Datum
2024-06-05

«Databas» «Diariern» **Kungsbacka****Detaljplan för skola inom Iserås 19:1, Iseråsskolan****Genomförande**

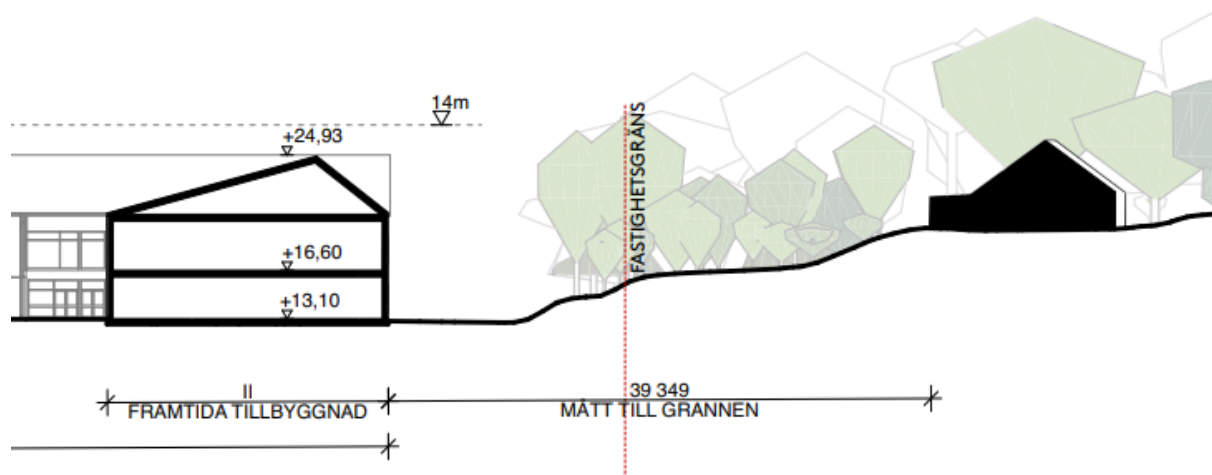
Fastighetsägaren anser att Kommunen hörsammat att taknockshöjden varit för hög och sänkt den samma från 16 meter till 14 meter. Fastighetsägaren anser att detta inte räcker då övriga byggnader som framgent skall finnas kvar är lägre - den högsta håller 9,5 meter tillnock. En acceptabel nivå torde vara approximativt 10 - 12 meter. Beakta att omhändertagandet av den lantliga miljö och karaktär som översiktsplanen kräver inte är genomförd.

- En byggnadshöjd tillnock på 14 meter.
- Den tänkta östra byggnationen N-S riktning närmast Björmannehög 2:10 & 2:9.
- Detaljplanen i sin helhet till sina synpunkter är utredda.

Kommentar: En högsta nockhöjd på 14 meter bedöms som väl avgränsad och anpassad till befintlig bebyggelsemiljö, såväl inom som utom planområdet, samt omgivande landskap och terräng. Detaljplanen är flexibel i avseende var byggnation av byggnader, utemiljö, parkering och angöring kan lokaliseras, placeras och utformas. Utformningsbestämmelse ”Fasadmaterial ska utöver fönster och glasparter huvudsakligen vara av träpanel eller liknande.” har införts på plankartan. Exakt utformning, gestaltning och placering prövas i samband med bygglov. Enligt förvaltningen för Service är det i nuläget inte aktuellt med en placering av byggnader i direkt anslutning till fastigheten Björmannehög 2:10, planförslaget möjliggör däremot en sådan placering i framtiden.

Två sektioner i planbeskrivningen illustrerar hur en byggnad med en nockhöjd på 14 meter, i direkt anslutning till fastigheten Björmannehög 2:10 förhåller sig i höjd till varandra. En av illustrationerna infogad nedan.

Bild 2. Geologisk karta med detaljplanens område markerat med svart linje. I väster (gult) är jordarten postglacial lera, i mitten (orange med prickar) svallsediment, grus och i norr (orange) postglacial finsand.

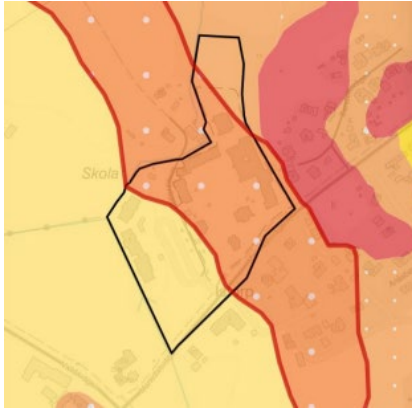
Planbestämmelser och genomförande: Förvaltningen för teknik är positiv till att befintliga allmänna ledningar som kommunen ansvarar för (VA-ledningar och fiber) kommer att säkerställas med ledningsrätt eller avtalsservitut i u-område på plankartan. Förvaltningen för teknik är positiv till planbestämmelsens att "minst 50% av fastigheten ska vara genomsläpplig" samt att skolgård och parkeringsytor ska fungera som fördröjningsytor, men vill uppmärksamma på att den västra delen av planområdet ligger på postglacial lera som har mycket liten infiltrationsförmåga (Bild 2). Planerade parkeringsytor kommer till exempel att ha liten infiltrationsförmåga här även om de anläggs med genomsläppligt material. Teknik vill framhålla att det är viktigt att de dagvattenlösningar som planeras är genomförbara, tillräckliga och anpassas efter förändringar i byggnadsskisserna under fortsatt arbete med eventuellt genomförande av detaljplanen

Planbestämmelser och genomförande: Noteras. Yttrandet överlämnas till förvaltningen för Service.
